**Avis sur le projet de création
d'un parking au sein de la ZAC
de Metzange Buchel sur la commune
de Thionville (57)**

n°MRAe 2019APGE54

Nom du pétitionnaire	Communauté d'Agglomération Portes de France Thionville
Commune(s)	Thionville
Département(s)	Moselle
Objet de la demande	Aménagement d'un parking relais de 680 à 700 places
Date de saisine de l'AE	17/04/19

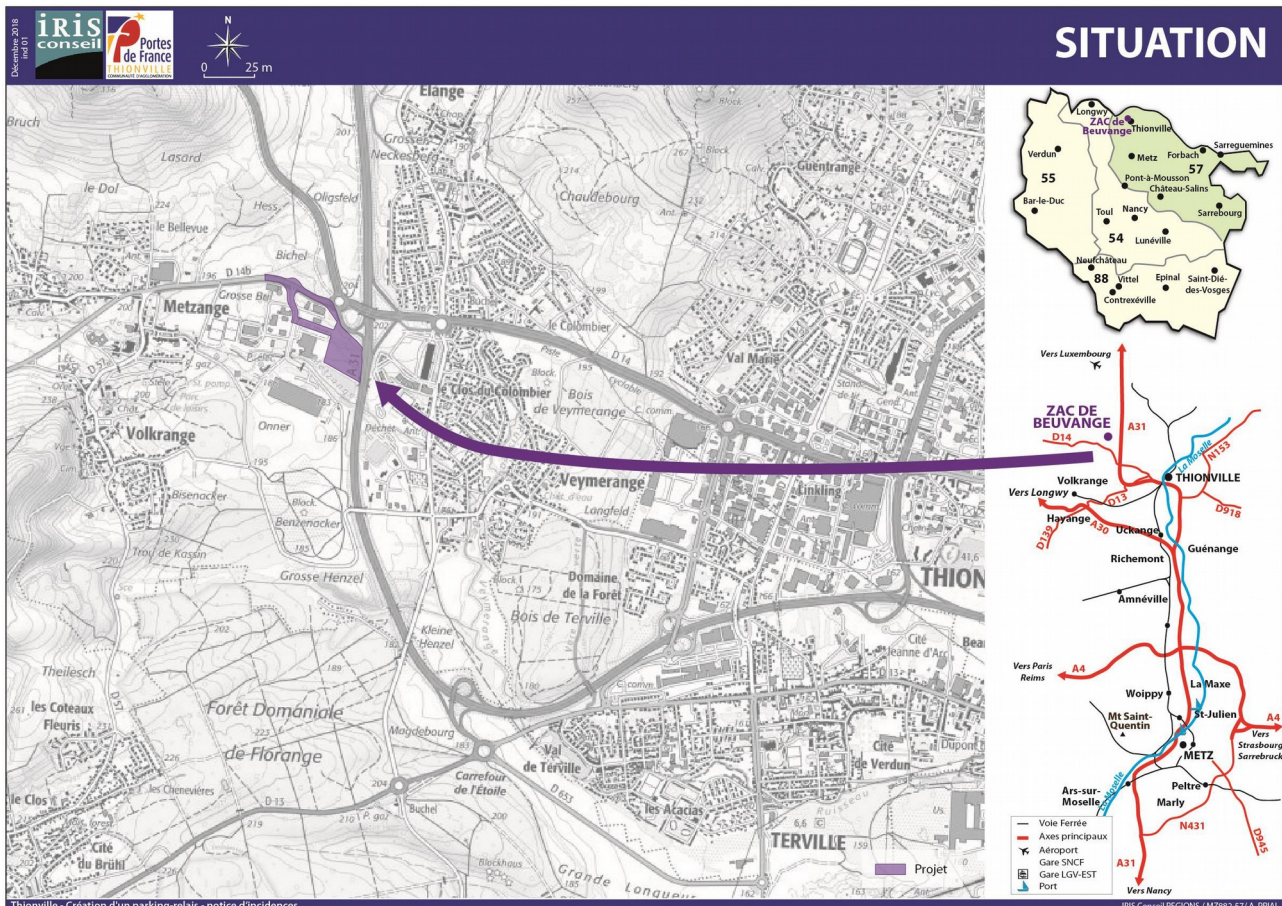
L'Autorité environnementale recommande cependant de compléter le dossier et de préciser la capacité du bassin de rétention existant à stocker les quantités d'eau supplémentaires liées à l'imperméabilisation des terrains dans l'emprise du parking.
